Hoogheemraadschap van
Rijnland

**Partiële herziening Peilbesluit
Zuid- en Noordeinderpolder:
peilvak OR-4.12.1.17
(voormalig peilvak OR-4.12.1.3-OOST)**

Onderdeel van Watergebiedsplan Nieuwkoop eo.

Oud figuur 7.7: Peilvakken variant C Zuid- en Noordeinderpolder.

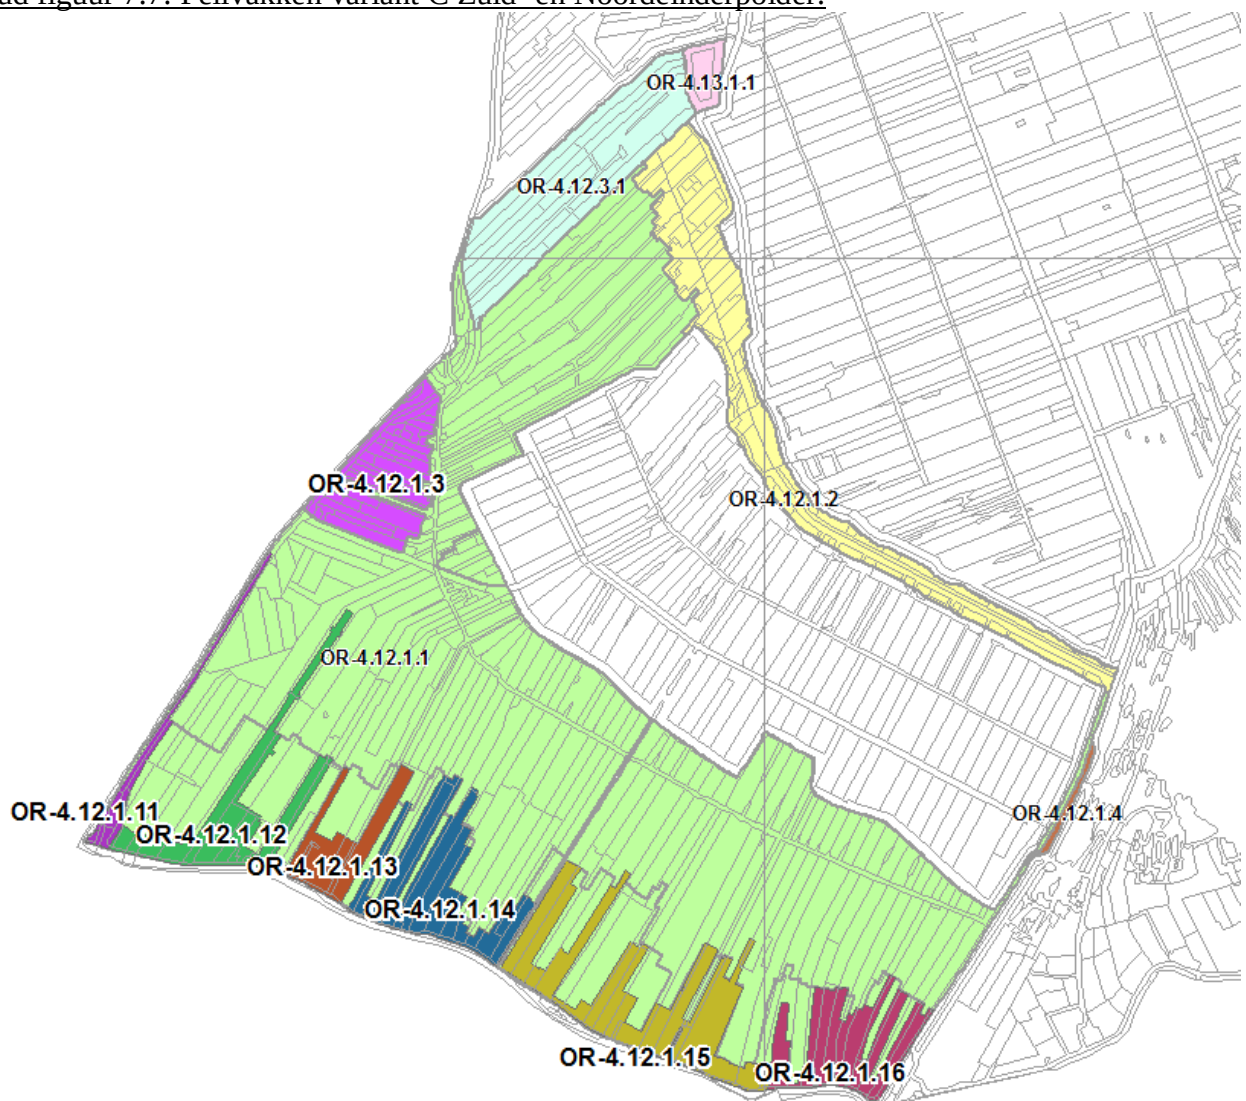
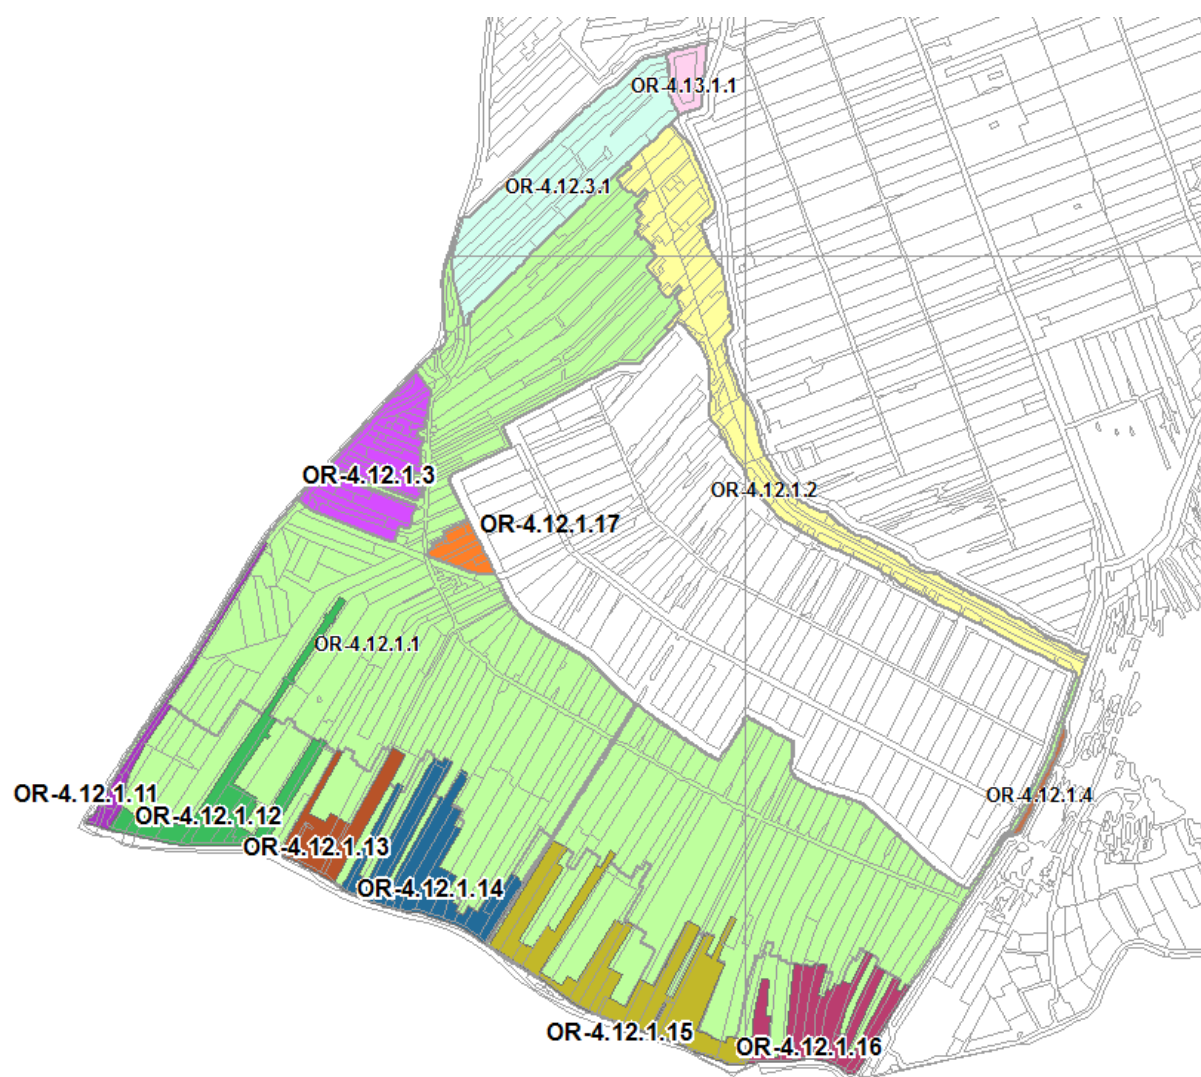
In variant C verandert de peilvakindeling door een aantal peilvakken samen te voegen. De peilvakken OR-4.12.1.3(oost) en OR-4.12.1.3(west) zijn aparte peilvakken geworden toen het peil in het hoofdpeilvak OR-4.12.1.1 verlaagd is bij het instellen van het vigerende peilbesluit. Beide peilvakken worden via een opmalingspompje uit het hoofdpeilvak voorzien van water. De waterdiepte in dit gebied zou bij het lagere peil te klein geworden zijn in verband met de aanwezige bagger in de watergangen en ook vreesde men voor schade aan bebouwing. Het peilvak OR-4.12.1.3(oost) wordt nu weer bij peilvak OR-4.12.1.1 gevoegd na baggeren en maatregelen ter bescherming van kwetsbare bebouwing en om schade aan de buxusteelt op een perceel te voorkomen. Peilvak OR-4.12.1.3(west) blijft in stand.

In variant C verandert de peilvakindeling door een aantal peilvakken samen te voegen. De peilvakken OR-4.12.1.3(oost) en OR-4.12.1.3(west) zijn aparte peilvakken geworden toen het hoofdpeilvak OR-4.12.1.1 verlaagd is bij het instellen van het peilbesluit in 1995. Beide peilvakken worden via een opmalingspompje uit het hoofdpeilvak voorzien van water. De waterdiepte in dit gebied zou bij het lagere peil te klein geworden zijn in verband met de aanwezige bagger in de watergangen en ook vreesde men voor schade aan bebouwing. Beide peilvakken blijven bestaan. Een peilverlaging is niet wenselijk in verband met mogelijke schade aan bebouwing veroorzaakt door ongelijke zettingen. Omdat de peilvakken onderling niet met elkaar zijn verbonden, krijgen beide peilvakken een eigen nummer. Voormalig peilvak OR-4.12.1.3(west) is peilvak OR-4.12.1.3 geworden en voormalig peilvak OR-4.12.1.3(oost) wordt peilvak OR-4.12.1.17.

Nieuw figuur 7.7: Peilvakken variant C Zuid- en Noordeinderpolder.

Oud figuur 7.8 Peilafwijkingen variant C Zuid- en Noordeinderpolder¹⁸:

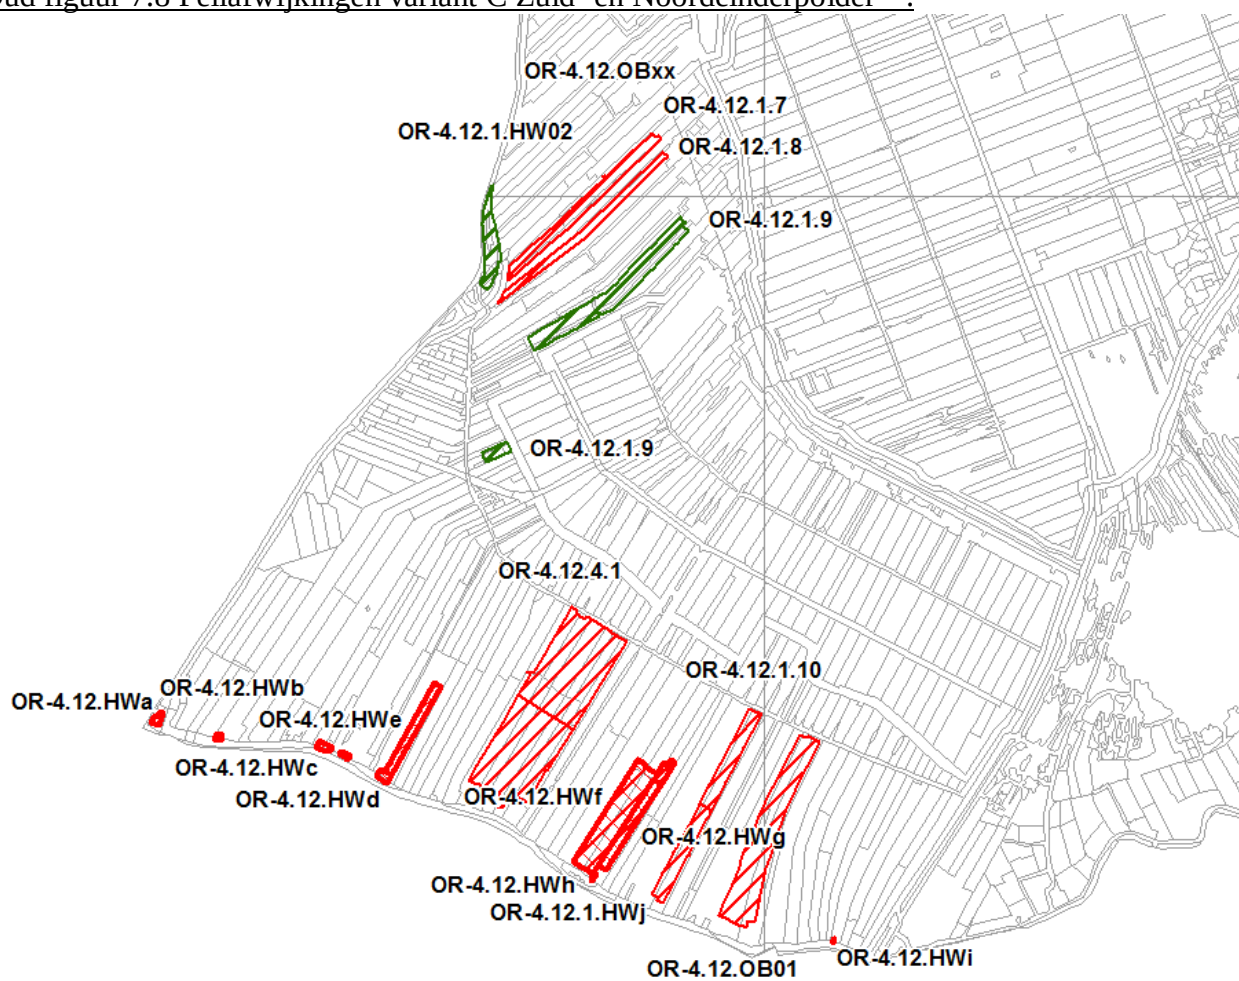
In deze figuur ontbreken de nieuwe hoogwatervoorziening OR-4.12.HWk t.b.v. het perceel met buxus op Nieuwkoopseweg 1b en de onderbemaling OR-4.12.OB03 ter hoogte van Zierendeweg 2. Beide zijn wel weergegeven op kaart B6.7 'Zuid- en Noordeinderpolder Peilvoorstel - Variant C'.

Nieuw figuur 7.8 Peilafwijkingen variant C Zuid- en Noordeinderpolder:

In deze figuur ontbreekt de nieuwe onderbemaling OR-4.12.OB03 ter hoogte van Zierendeweg 2. Deze is wel weergegeven op kaart B6.7 'Zuid- en Noordeinderpolder Peilvoorstel - Variant C'.
